## NOTA DI RISPOTA ALLA RICHIESTA DI INTEGRAZIONI DEL 15/05/2023

ALLEGATA ALLA DOMANDA DI RINNOVO AUTORIZZAZIONE N. 14 DEL 18/02/2014 DI  
IMPIANTO MESSA IN RISERVA SELEZIONEE RECUPERO RIFIUTI SPECIALI NON  
PERICOLOSI – COMUNE DI SOSSANO

GIUGNO 2023

Figura 2-1: Carta della Vulnerabilità Intrinseca della falda freatica della Pianura Veneta -fonte PTA

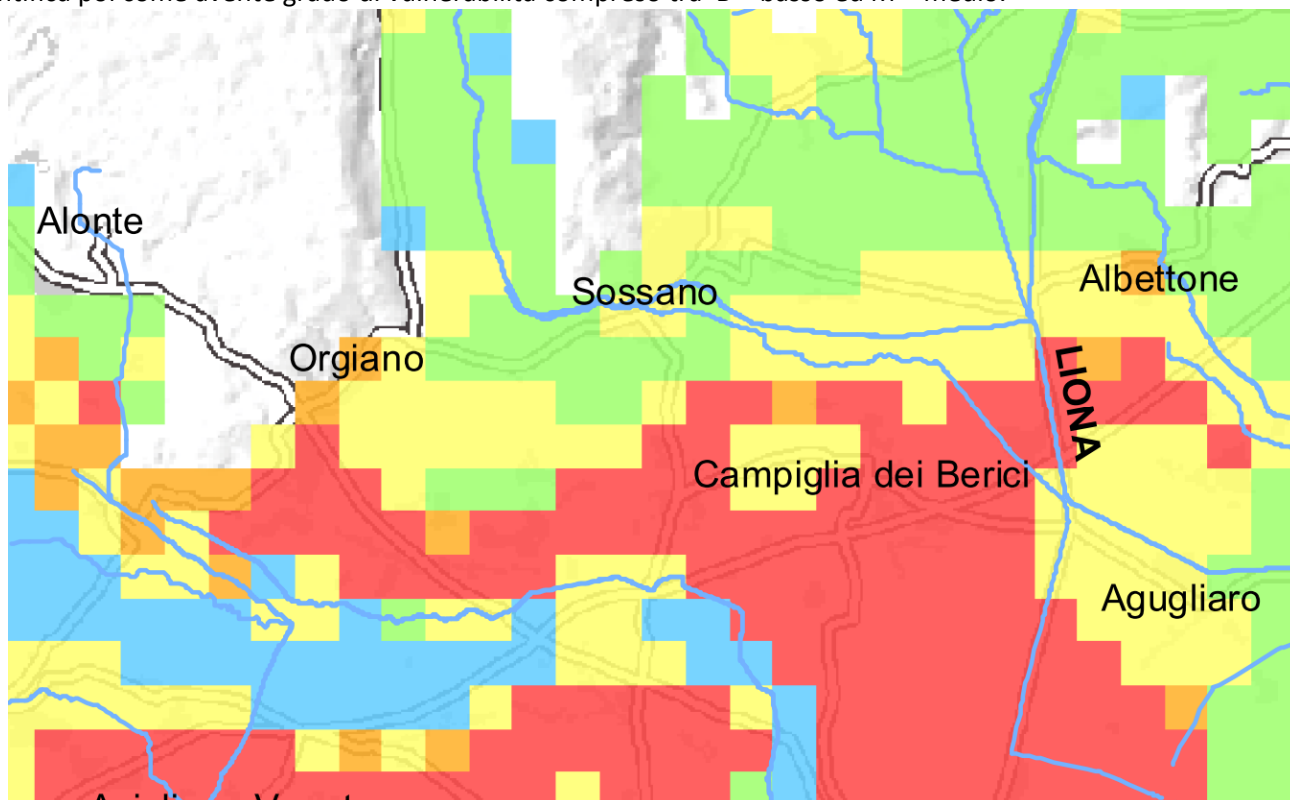
*Non è stato indicato il fatto che l'area interessata è all'interno di una zona con " Grado di vulnerabilità M:medio (Valore Sintacs 35-50)" (Fig. 2.2 relativa alla "Carta della Vulnerabilità Intrinseca della falda freatica della Pianura Veneta") ed occorre che nello S.P.A. presentato sia messa in relazione con l'impianto la sopra indicata tematica riguardanti il PTA.*

Secondo la Carta della Vulnerabilità Intrinseca della falda freatica della Pianura Veneta l'ambito si identifica poi come avente grado di vulnerabilità compreso tra B – basso ed M – medio.

Le attività svolte dall'impresa non prevedono tuttavia deflussi non controllati di acque reflue sul terreno ma unicamente uno scarico controllato e depurato. Si ritiene che vista la medio bassa vulnerabilità dei suoli rispetto la falda freatica le attività in oggetto di analisi non hanno interferenze con tale fattore.

Le integrazioni sono state riportate nello SPA.

Figura 4-1: IPOTESI DI SVILUTTO IN VISTA PROSPETTICA

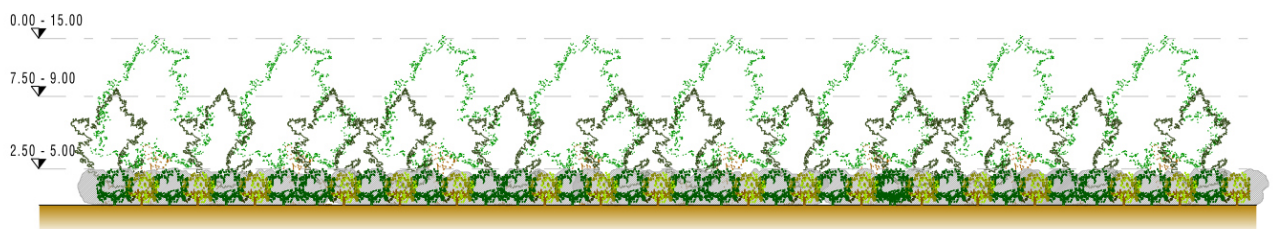
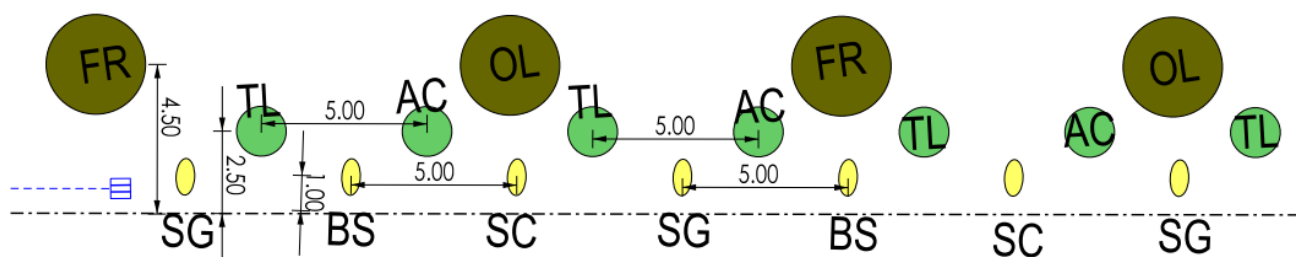
*10. Predisporre un elaborato progettuale delle opere di mitigazione e inserimento paesaggistico/ambientale relativo a stato di fatto e di progetto, con indicazioni della sistemazione a verde, che riguardi anche gli altri lati della proprietà, ove possibile; si precisino le specie impiegate (arboree ed arbustive), le loro dimensioni, i sestri impianto del tipo irregolare/naturaliforme (non in fila), computo metrico estimativo dell'intervento comprensivo della manutenzione per almeno i primi tre anni.*

La fascia arborea ed arbustiva di mitigazione e connessione ecologica è di tipo naturaliforme multiplana il cui impianto viene eseguito a gruppi alternando specie di alberi e arbusti. Le specie scelte appartengono al corredo floristico tipico e sono scelte con particolare attenzione rispetto alla funzione di rifugio ed alimentazione della fauna. Le specie impiegate negli impianti e le modalità di impianto sono quelle individuate nella DGR 1242 del 01.09.2020 per i boschi di pianura.

Le specie arboree utilizzate sono riferibile al bosco planiziale: *Ulmus minor*, *Quercus robur*, *Tilia cordata*, *Acer campestre*, le specie arbustive *Cornus sanguina*, *Crataegus monogyna*, *Rhamnus catarticus*, *Prunus spinosa*.

La fascia ha una estensione di 60,00 m di seguito si riporta la tabella con le quantità per specie

Gli impianti sono realizzati con esemplari di almeno 3 anni, circ. 18-20 cm per le alberature h 100-120 cm per gli arbusti, forniti in pane di terra certificati di provenienza esenti di fuoco batterico, grafiosi, cancro o altre malattie che richiedono espressamente documentazione fitosanitaria. L'impianto viene fatto con la tecnica a buca, negli impianti viene utilizzato il biodisco e lo shelter.
